**INFORME DE HITO DE CONTROL
N° 012-2025-OCI/2362-SCC**

**“MEJORAMIENTO DEL MALECÓN RIBEREÑO DESDE EL
PUENTE TORATA HASTA LA CALLE CORONEL MANUEL C. DE
LA TORRE DEL DISTRITO DE TORATA - MARISCAL NIETO -
MOQUEGUA”**

**HITO DE CONTROL N° 8 -
“EJECUCIÓN DE OBRA AL MES DE JULIO 2025”**

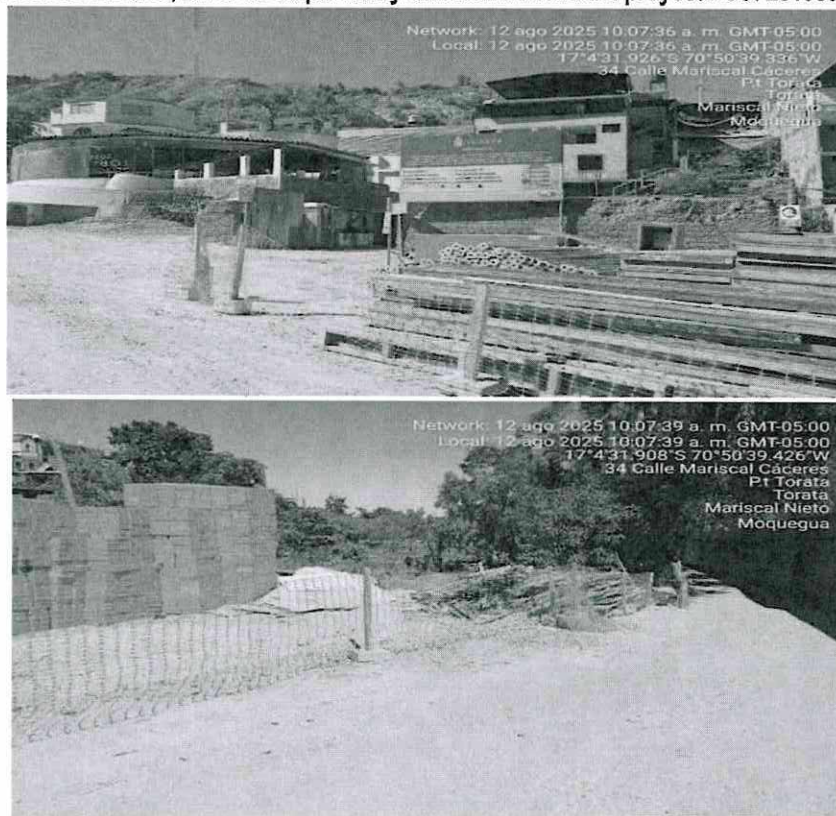
La visita del 11 de agosto de 2025⁴ efectuado por la comisión de control a los trabajos ejecutados por el proyecto, se observó que discurre agua en el piso del canal y que proviene del sub suelo, como se aprecia en las siguientes imágenes:

La situación expuesta podría ocasionar que las filtraciones erosiones el suelo de apoyo del canal de encausamiento.

Fotografía n.° 6
Vista del almacén de acero, cerco perimétrico y zona de obra del CUI 2610803

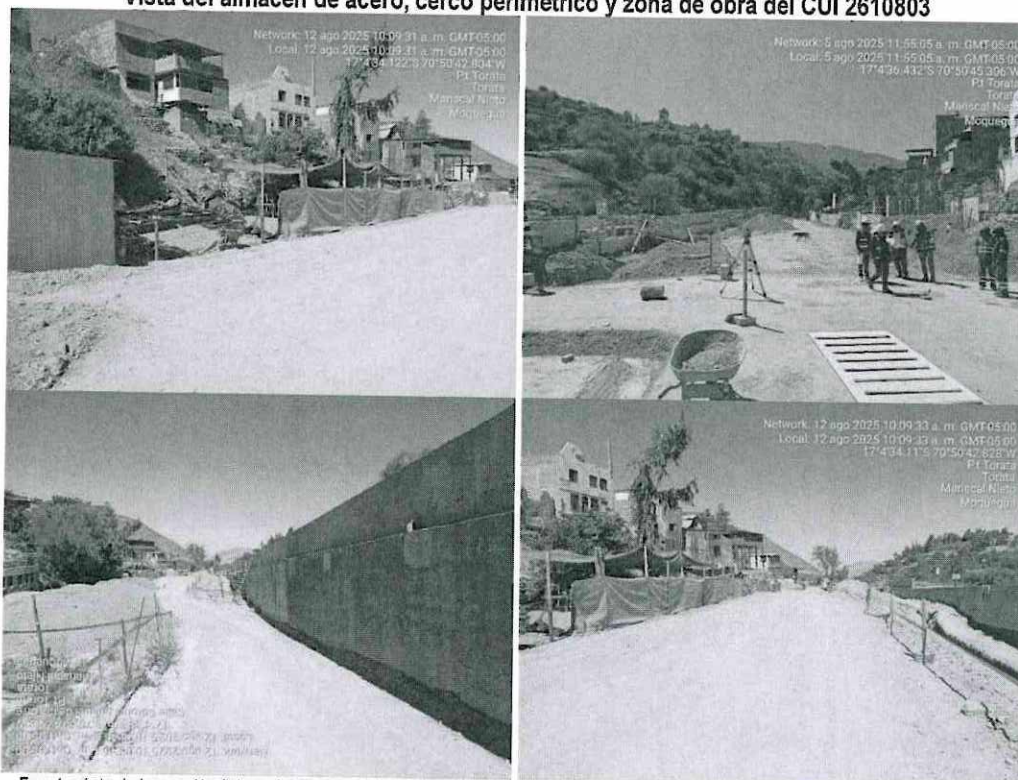
Así mismo, se continuó con el recorrido a la obra, en las progresivas km 0+420 a 0+480, y se evidenció que en esa zona se viene ejecutando la obra física del proyecto "Mejoramiento y ampliación de los servicios operativos o misionales institucionales en el laboratorio ambiental San Agustín de Torata, distrito de Torata de la provincia de Mariscal Nieto del departamento de Moquegua", y que el cerco perimétrico puesto por el mencionado proyecto, se encuentra próximo a la plataforma de la vía, lo cual podría estar obstruyendo la ejecución de las partidas necesarias para la ejecución del componente n.° 2 "Vías de Circunvalación", como se aprecia en las siguientes imágenes:

De lo que se puede apreciar de las fotos n.ºs 5 y 6, se tiene que el proyecto con CUI 2610803, está generando interferencias con la libre disponibilidad del terreno para la ejecución del componente 2 "Vías de Circunvalación" de la obra, lo que podría generar demoras en la ejecución de partidas que afectan directamente la ruta crítica del proyecto.

Fotografía n.º 9

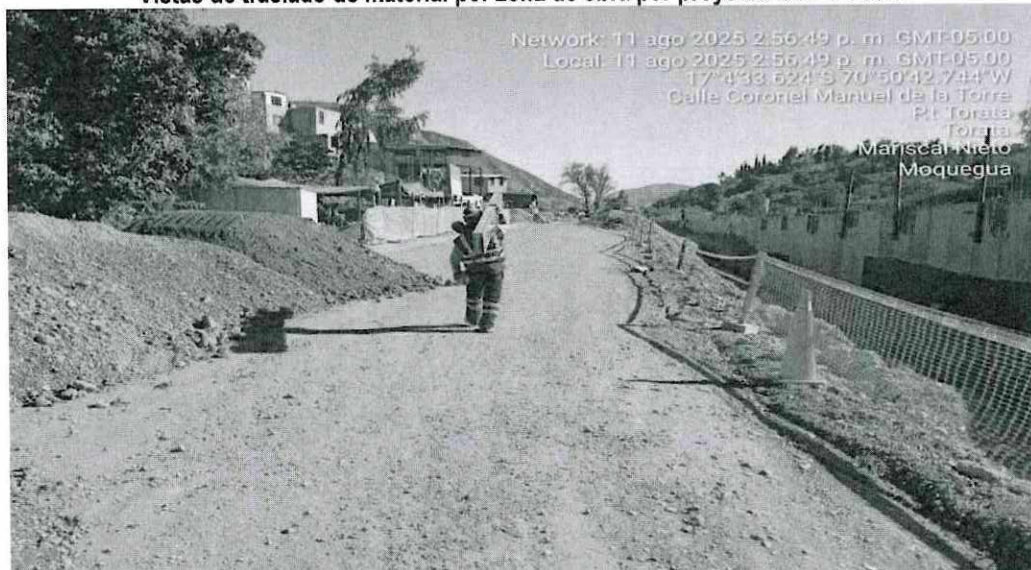
Adicionalmente a lo indicado, al tener el taller de carpintería en la progresiva 0+260 y la obra en la progresiva 0+480, el traslado de materiales para el encofrado podría estar generando interferencias con la ejecución de partidas, lo mismo se podría ocurrir al trasladar el ladrillo necesario para los muros de cerramiento del proyecto, dado que la ruta para poder trasladar los materiales en la zona por donde se ejecuta el componente 2 "Vías de Circunvalación" de la obra, como se aprecia en la imagen siguiente:

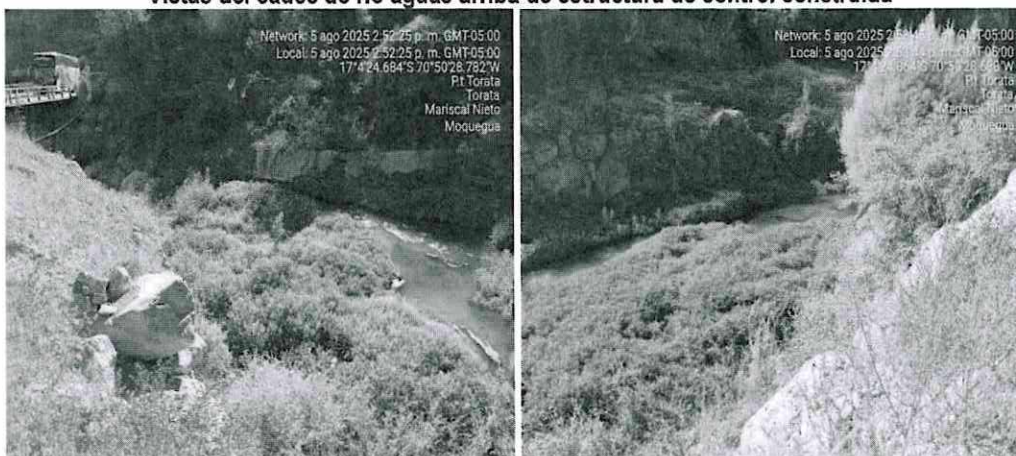
La comisión de control en la visita a la ejecución de la obra, requirió al residente de obra, la autorización por parte de la Autoridad Nacional del Agua (ANA) para poder ejecutar trabajos en el cauce del río Torata⁶, manifestando que cuenta con la Resolución Directoral n.º 488-2024-ANA-AAA.CO de 28 de mayo de 2024 en que les otorgaba como plazo máximo para ejecutar trabajos en el cauce del río hasta el 15 de enero de 2024; ante ello la residencia había solicitado una nueva autorización la que fue observada, las mismas que fueron subsanadas mediante oficio n.º 920-2025-A/MDT de 8 de julio de 2025; teniendo a la fecha pendiente de pago los derechos para la emisión del informe correspondiente⁷.

Al respecto, la comisión de control conjuntamente con el residente de obra efectuó un recorrido de manera integral a toda la obra, identificando las siguientes observaciones:

Fotografía n.º 12
Vistas de muro de contención de vía Pe-36B

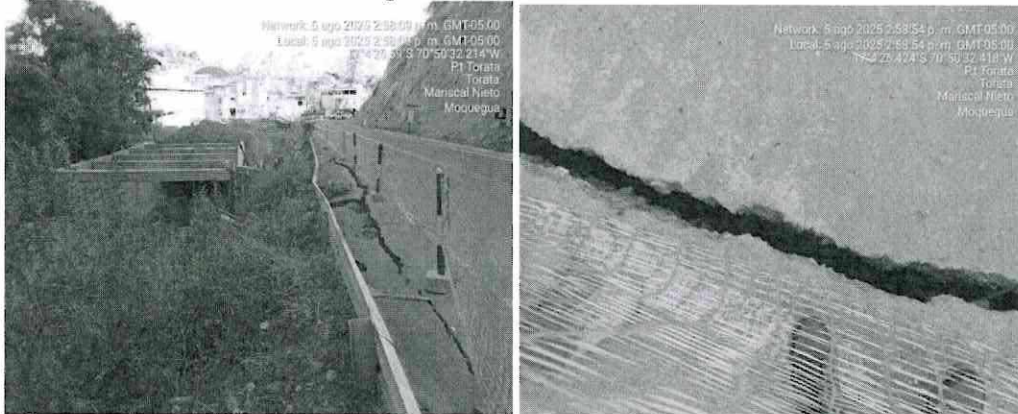
- c) Al ingreso del canal de encausamiento, aguas arriba a mano izquierda, se tiene un muro de concreto ciclópeo que sirve de soporte de la vía Pe36B, el cual presenta una grieta horizontal generada por falla de tracción, actualmente la cimentación del muro, que se encuentra por debajo de la falla estructural, se encuentra desplazándose en forma horizontal con respecto al muro vertical, siendo necesario su atención para evitar que el elemento falle.

Imagen n.º 5
Plano de detalle de estructura de control de torrente EC-01

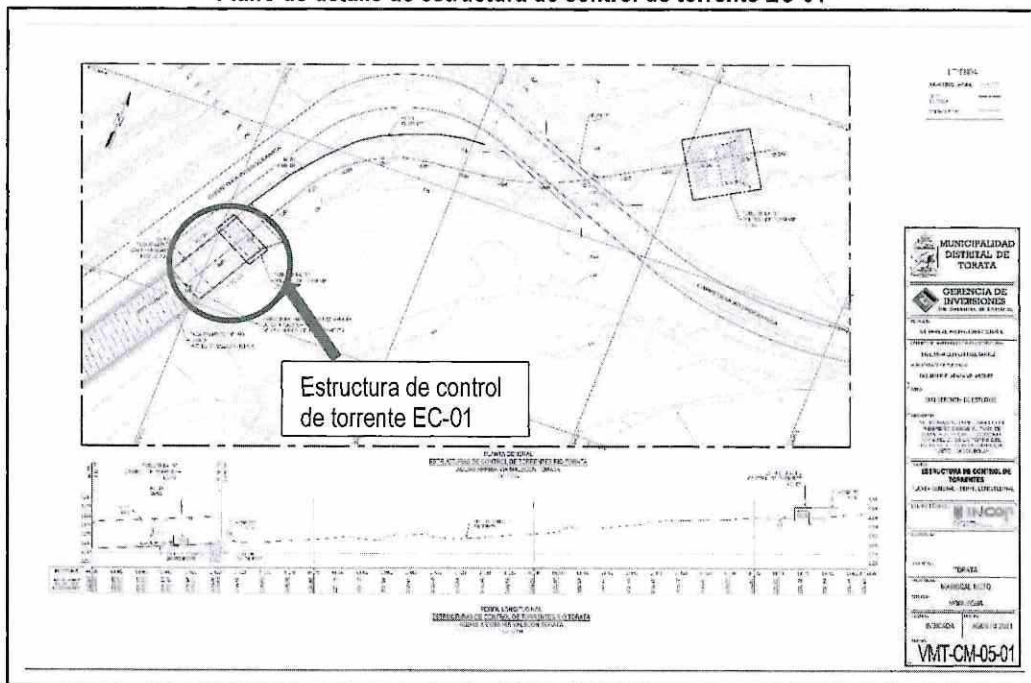
No obstante, el mismo canal de encausamiento ya ejecutado, no se encuentra concluido en su totalidad, dado que se tiene pendiente por ejecutar las siguientes estructuras:

1. Estructura de control de torrentes EC-01

Plano de ubicación de toma lateral de Canal La Virgen

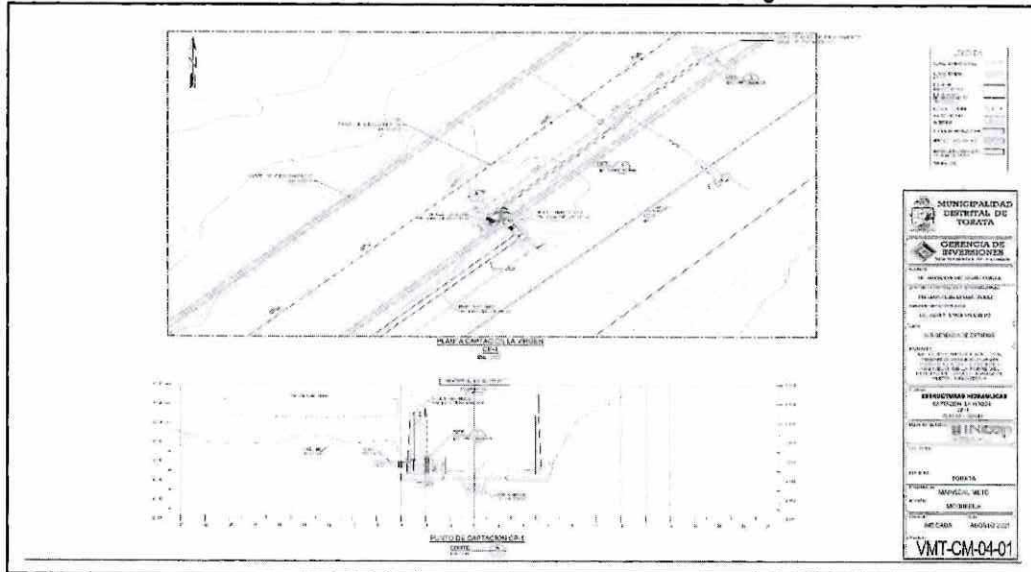
2. Canal La Virgen CP-1

Plano de ubicación de toma Canal Canllay

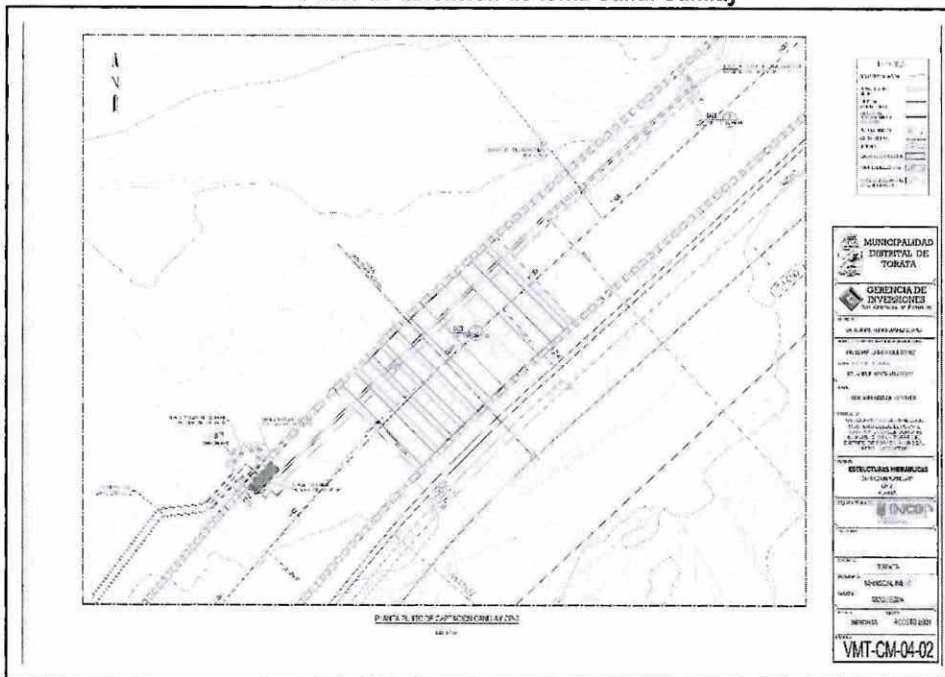
3. Canal Canllay CP-
